COMITÉ D'ÉTUDE DES DEMANDES DE DÉMOLITION

DÉCISION NUMÉRO	CD23 005
DEMANDE DE PERMIS DE DÉMOLITION	
Requérant :	HILLEL GAMMAL 5950 RUE TOMMY-DOUGLAS CÔTE-SAINT-LUC , H3X4A6
Immeuble visé :	6721, CLANRANALD.
Demande de permis :	3003191780

**Demande de démolition d'une maison unifamiliale  
6721, avenue Clanranald (# 2 088 272)**

## PROJET DE REMPLACEMENT - PLAN D'IMPLANTATION

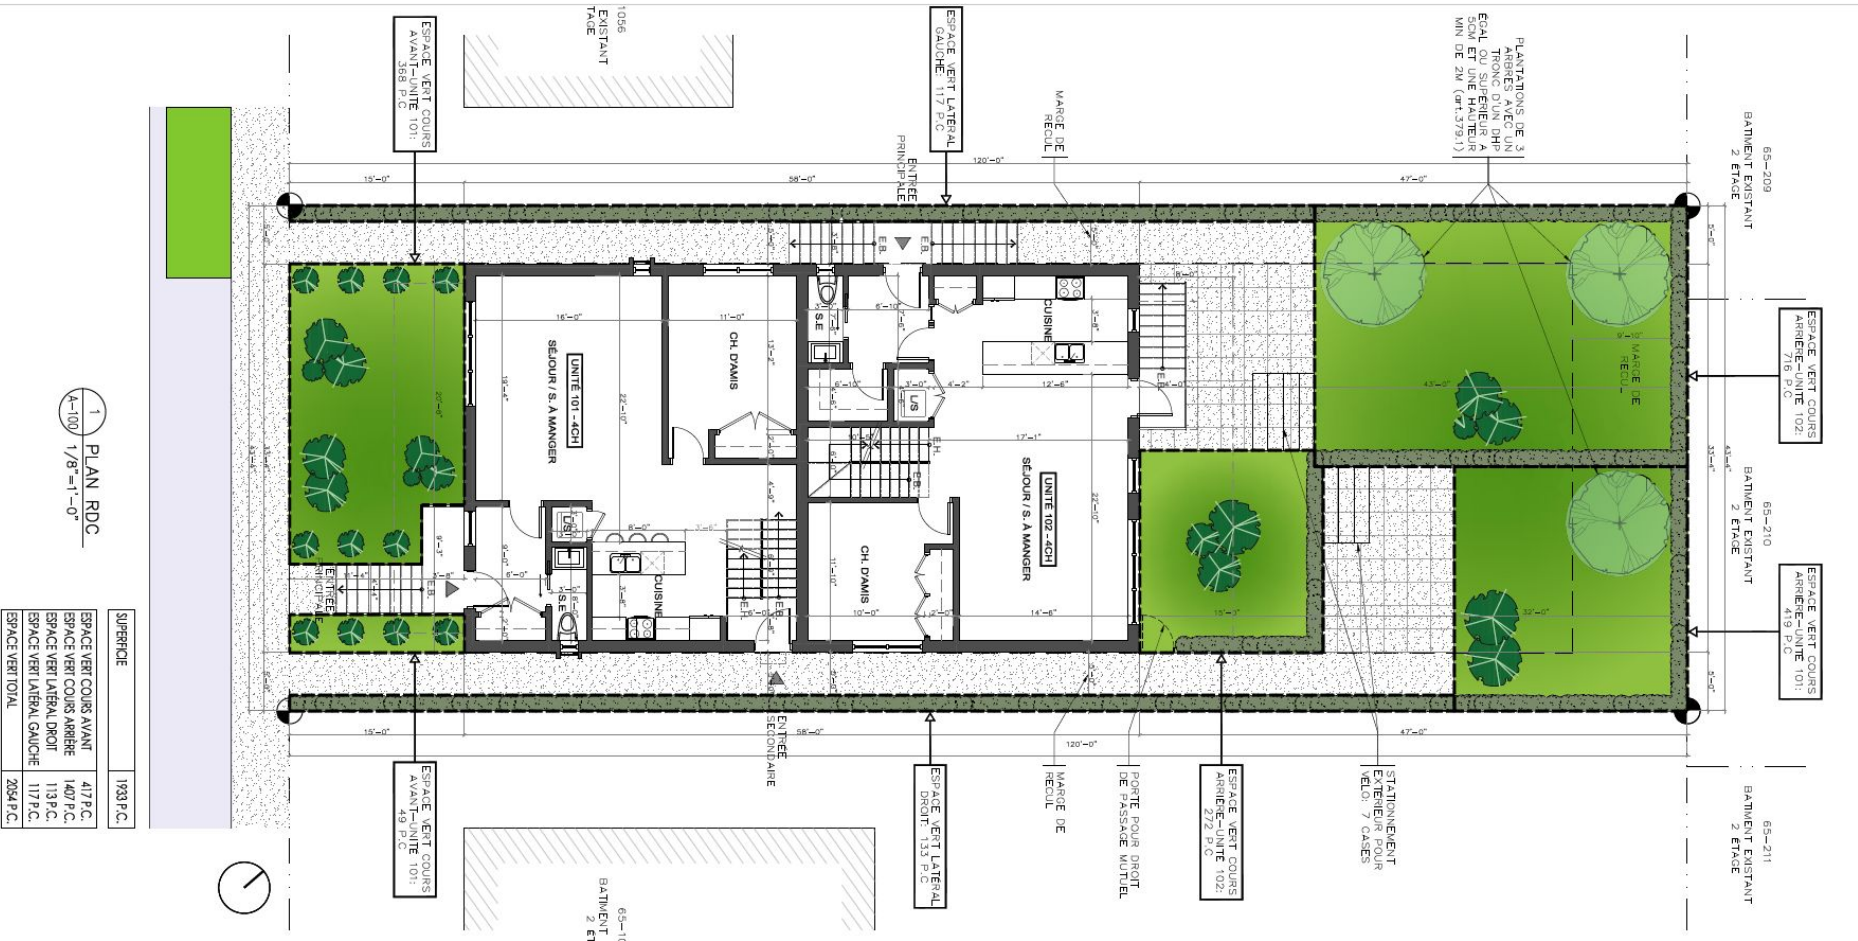
4°	<b>l'utilisation projetée du sol dégagé;</b>	<p>Le taux d'implantation proposé s'insère adéquatement en relation avec le voisinage.</p> <p>La typologie de maisons jumelées avec une entrée latérale pour la maison arrière est atypique du quartier dans lequel on retrouve plutôt des duplex avec deux entrées frontales ayant un seul escalier extérieur.</p> <p>Le style contemporain du bâtiment ne s'intègre pas dans son milieu d'insertion et pourrait reprendre certaines caractéristiques communes des maisons et/ou duplex voisins.</p>
5°	<b>lorsque l'immeuble comprend un ou plusieurs logements, le préjudice causé aux locataires, les besoins de logements dans les environs et la possibilité de relogement des locataires;</b>	<p>Le bâtiment est déclaré vacant par les propriétaires</p>
6°	<b>la valeur patrimoniale de l'immeuble.</b>	<p>La maison n'est pas située dans un secteur patrimonial et n'a aucune valeur patrimoniale reconnue, bien qu'elle présente un certain intérêt symbolique et historique typique des maisons de type wartime.</p>

- La maison visée par la demande de démolition présente un faible intérêt patrimonial;
- Le programme de réutilisation du sol dégagé est partiellement satisfaisant car l'implantation et le nombre de logement proposé sont compatible avec le milieu, mais la typologie et l'architecture proposées ne s'inspirent pas des caractéristiques du secteur;

- Une révision architecturale sera requise en vue de répondre aux objectifs du règlement sur les PIIA, et qu'à cette fin, le programme de réutilisation du sol dégagé devra évoluer afin de s'intégrer davantage à son milieu d'insertion;

- un plan de gestion et de mitigation des impacts du chantier.
- Que le taux d'implantation maximal du projet de remplacement soit de 35%;
- Que le projet de remplacement soit un bâtiment de 2 logements traversants superposés de type duplex;
